WAD-VI.271.110.2018.AJD

dot. postępowania na „Wykonanie robót budowlanych w ramach projektu pn. „Centrum Edukacji Zawodowej przy ul. Warszawskiej w Gorzowie Wlkp. w ramach Centrum Edukacji Zawodowej i Biznesu”

Upierzejmie informuję, że do Zamawiającego wpłynęły pytanie dotyczące przedmiotowego postępowania, na które udziela się następujących odpowiedzi:

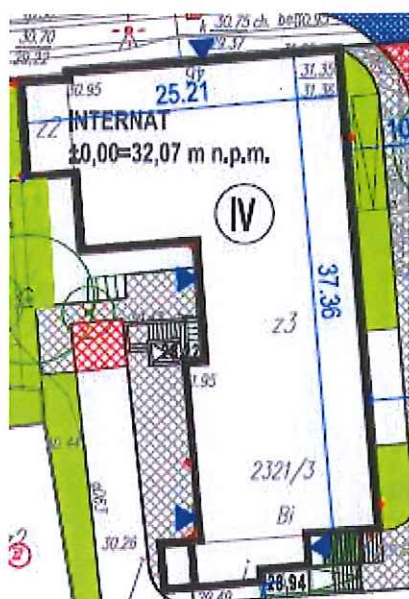
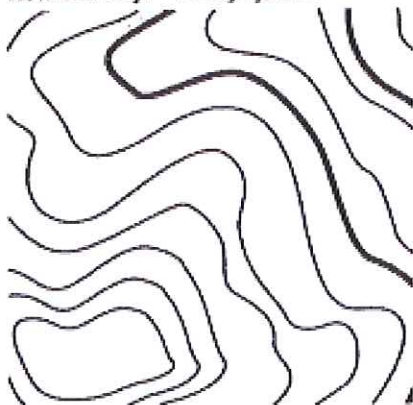
2. Podczas wizji lokalnej w dniu 25.10.2018r. Oferent został poinformowany, że poniższe obiekty nie stanowią przedmiotu postępowania przetargowego:

Prosimy o potwierdzenie informacji przekazanej na w trakcie wizji lokalnej.

Zamawiający informuje, iż zakres przedmiotu zamówienia nie zostaje zmieniony w stosunku do zapisów w SIWZ. Jednocześnie potwierdza, iż przedstawione na rysunkach budynki nie są przedmiotem zamówienia.

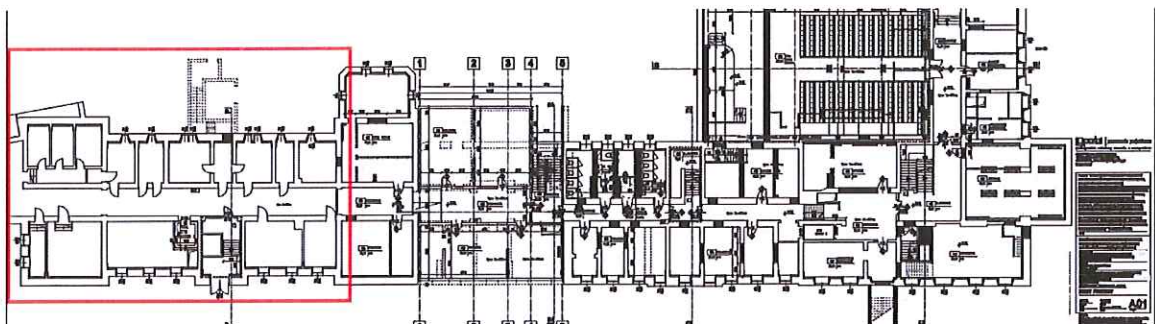
6. Budynek Dydaktyczno-Administracyjny, Budynek Sportu, Budynek Warsztatu: DRZWI: STWiORB Pkt. 10.4.- „wzór klamki daje możliwość wykonania napisu pismem Braille’a”. Jakiego rodzaju stolarki/ślusarki lub całości stolarki/ ślusarki dotyczy powyższy zapis? Prosimy o informację czy zakres obejmuje wykonanie na klamkach napisów pismem Braille’a? Rozbieżność w zestawieniu stolarki.

Należy przewidzieć wykonanie oznaczenia pismem Braille'a wszystkich klamek na ciągach ewakuacyjnych (korytarzach, klatkach schodowych), pomieszczeniach sanitarnych, do sal lekcyjnych oraz pomieszczeń biurowych. Dopuszcza się wykonanie napisów pismem Braille'a w inny sposób niż na klamkach np. na osobnych tabliczkach mocowanych do skrzydła drzwiowego na wysokości 140 cm.

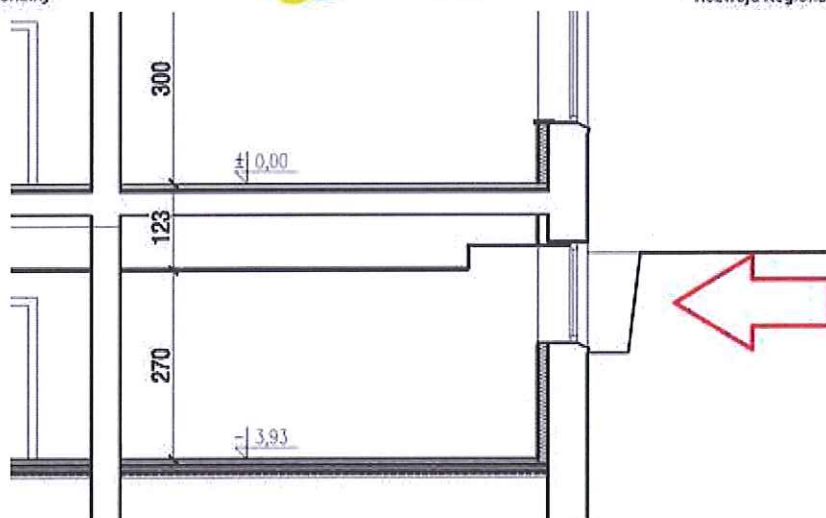
26. Prosimy o uzupełnienie geologii o karty otworów geologicznych.

Zamawiający przekazał opinię geotechniczną (Projekt Budowlany, Załączniki Formalne) jako załącznik do SIWZ.

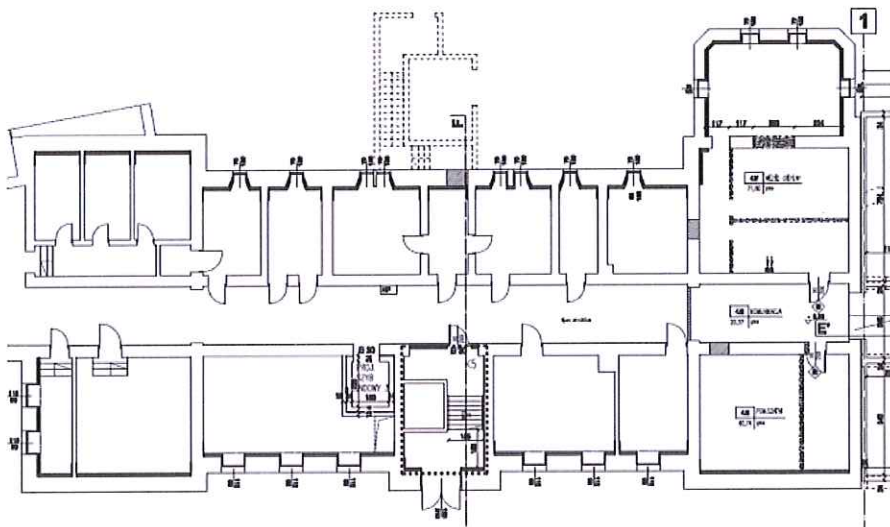
33. Projekt Wykonawczy - Budynek Sportu – Wyposażenie stałe hala sportowa Art. Nr 7-30 wskazuje konieczność obłożenia ścian materacami ochronnymi prosimy o wskazanie miejsca i określenie zakresu jaki należy przyjąć do wyceny.

Materace ochronne są zabezpieczeniem ośmiu słupów Sali gimnastycznej na wysokości do 2 m.

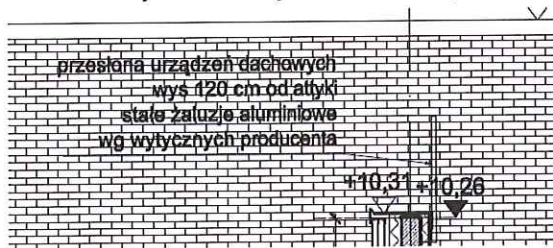
53. Dotyczy budynek administracyjno-dydaktyczny. Zabezpieczenie istniejących elementów stalowych. Prosimy o wskazanie zakresu i lokalizacji. Brak odkrywek i inwentaryzacji takich elementów uniemożliwia szczegółową kalkulację prac.

Zakres został określony w dokumentacji projektowej tj. podbicia istniejących fundamentów przy nowoprojektowanym szybie windowym.
